ANEJO N°18

Estudio de Seguridad Vial

En Febrero de 2019, se redactó el *“Proyecto de Trazado de la BI-630, Tramo: Traslaviña – Trucios”*, el cual fue sometido al pertinente procedimiento de Información Pública así como a una Auditoría de Seguridad Viaria realizada por la ingeniería Itsak en Marzo de 2019.

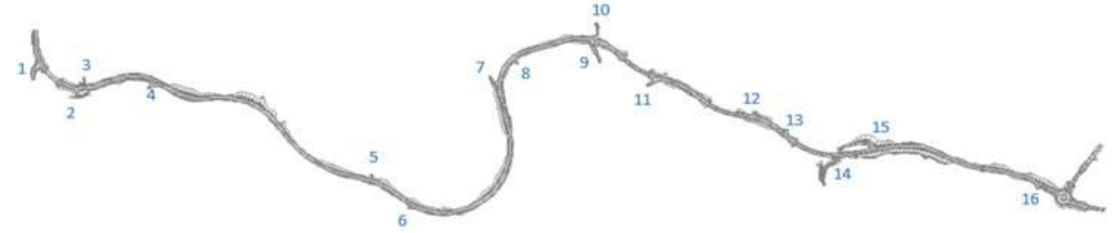
- Acción correctora:** Se diseñará de esta manera
- E. **Auditoria Seguridad Vial:** En la tabla se ha indicado en verde los giros a la izquierda en los que la distancia de visibilidad existente es superior a la distancia mínima de cruce y en rojo aquellas distancias de cruce inferiores a la distancia mínima de cruce. Los giros indicados en rojo no deberían permitirse, salvo que se limitara la velocidad de la vía principal a la velocidad máxima indicada en la tabla.

Cruce/Acceso	PK	Velocidad de proyecto (km/h)	Distancia de cruce mínima para velocidad de proyecto (m)	Distancias de visibilidad de cruce existentes en maniobras de giro a la izquierda (m)			Velocidades máximas en la vía principal para permitir los giros a la izquierda (km/h)		
				Desde la vía secundaria		Desde la vía principal (3)	Desde la vía secundaria		Desde la vía principal (3)
				En el carril del margen del acceso (1)	En carril opuesto al margen del acceso (2)		En el carril del margen del acceso (1)	En carril opuesto al margen del acceso (2)	
1	4580	60	114	87	103	80	45	53	41
2	4450	60	114	137	100	70	71	52	36
3	4430	60	114	63	44	169	33	23	89
4	4230	60	114	114	63	97	59	32	51
5	3535	60	114	124	15	101	65	7	53
6	3405	60	114	100	77	150	52	40	79
7	2860	50	95	176	86	61	92	45	32
8	2770	50	95	40	40	60	21	21	31
9	2550	60	114	74	48	60	38	25	31
10	2530	60	114	111	154	96	58	80	50
11	2310	60	114	27	138	103	14	72	54

12	2030	60	114	72	173	97	37	90	50
13	1940	60	114	112	43	99	59	22	52
14	1775	60	114	74	120	90	38	63	47
15	1670	60	114	39	152	122	20	79	64
16	1200	60	114	89	45	106	46	23	55

Acción correctora: Se han reestudiado los accesos a la carretera, habilitando los giros a izquierda en todos los que ha resultado posible (también en función de su importancia). Todos los accesos tienen visibilidad de cruce para las maniobras 1,2 y 3 salvo los siguientes:

- Acceso 16: El giro a izquierda desde el tronco estará permitido (visibilidad 3), pero no así el giro a izquierda para incorporarse desde el acceso al tronco. La cercanía de este acceso a la rotonda solventa el problema.

- Acceso 14: El giro a izquierda para incorporarse al tronco estará permitido (visibilidad 1 y 2), pero el giro a izquierda desde el tronco deberá prohibirse. Como alternativa los vehículos pueden abandonar el tronco unos metros antes en el Acceso 15 con un giro directo a la derecha y posteriormente coger el Camino 1+810 (eje 70).

- Acceso 11: En este acceso quedarán prohibidos todos los giros a izquierda (sólo tiene visibilidad 2), tanto para incorporase desde como hacia el tronco. Hay que tener en cuenta que se trata de un acceso “secundario” ya que esa zona tiene una alternativa directa a través del Acceso 8. En cualquier caso siempre se puede hacer uso del mismo apoyándose en la rotonda situada al inicio del trazado (incorporación indirecta a izquierda al tronco) y en el cambio de sentido habilitado en el Acceso 10 situado a escasos metros (incorporación indirecta a izquierda desde el tronco).

- Acceso 9: Se trata de un acceso secundario no rodado con posible uso peatonal y ciclista (antigua vía del FFCC). No se tiene previsto su asfaltado. En cualquier caso posee visibilidad 3, por lo que se podrían permitir los giros a izquierda para incorporarse desde el tronco. La prohibición de giros a izquierda para incorporarse al tronco quedaría solventada con el cambio de sentido situado justo enfrente, en el citado Acceso 10.
